Parecer nº 32/FEAM/URA CM - CAT/2026

PROCESSO Nº 2090.01.0009205/2025-41

| EMPREENDIMENTO: | Aterro Sanitário Municipal de Brumadinho | CPF/CNPJ: | 07.004.980/0001-40 |

Parecer Técnico de Licença Ambiental Simplificada (RAS)

Imagem 03: Projeção final do maciço do aterro de RCC.

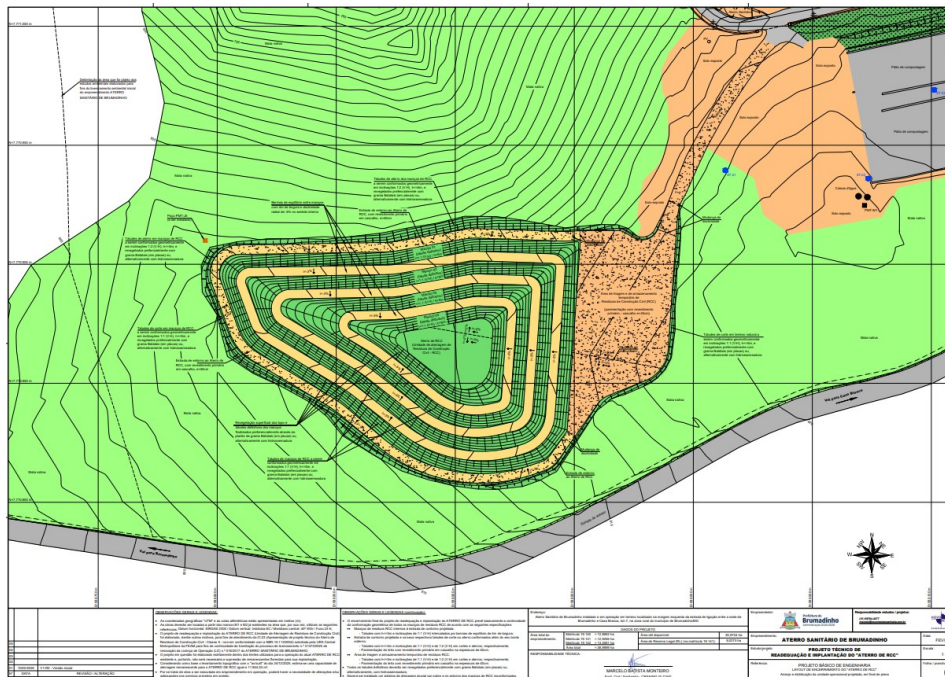
Destaca-se que na vistoria realizada no empreendimento em setembro de 2025 (imagens abaixo), foi constatada a presença de resíduos diversos misturados aos resíduos da construção civil (RCC), provenientes das caçambas recolhedoras, demonstrando uma falha no processo de triagem destes antes de seu lançamento no aterro. Constatou-se ainda que o maciço do aterro se encontra junto à área de vegetação nativa.

Assim, foi solicitado ao empreendedor a adequação da área do aterro de construção civil (Resíduos classe A) com a correta destinação dos resíduos sólidos urbanos dispostos no local. Em resposta, o empreendedor informou que vem realizando a adequação do aterro com a retirada dos resíduos que se encontravam no topo do maciço, conforme verificado na vistoria. Foram apresentadas as imagens abaixo em comprovação. Todavia, o empreendedor informou que o período chuvoso dificultou a realização das ações necessárias.

Ainda segundo o empreendedor, para a adequação completa da área do aterro de RCC será elaborado um projeto de engenharia específico que norteará as ações a serem

executadas. A elaboração do projeto, conforme informado, será concluída até o final do mês de março de 2026 e sua execução deverá demandar pelo menos 180 dias.

Imagem 18: Monitoramento de água subterrânea

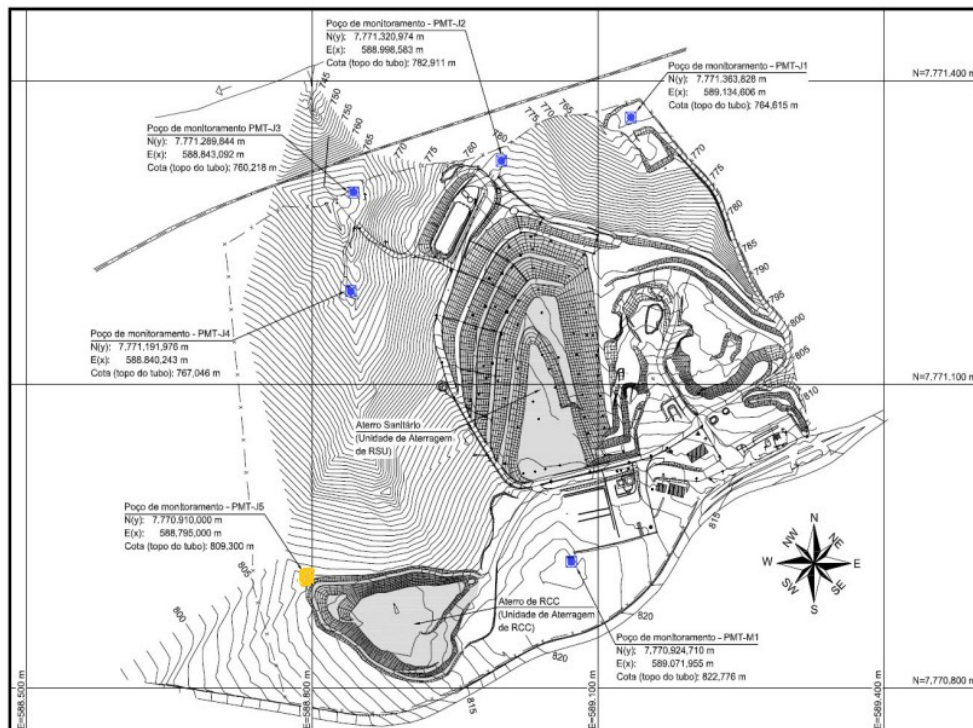
Ressalta-se que, considerando a área do aterro (aproximadamente 11.000 m²), considerando que na vistoria realizada no empreendimento foi constatado que houve disposição de resíduos de outras classes no maciço e considerando que o seu volume final

estimado de aterragem remanescente é igual a 11.944,53 m³, a fim de se verificar a eficácia do projeto de adequação que será realizado no aterro bem como os controles ambientais a serem realizados de agora em diante, deveria haver a implantação de no mínimo mais três pontos de monitoramento de águas subterrâneas.
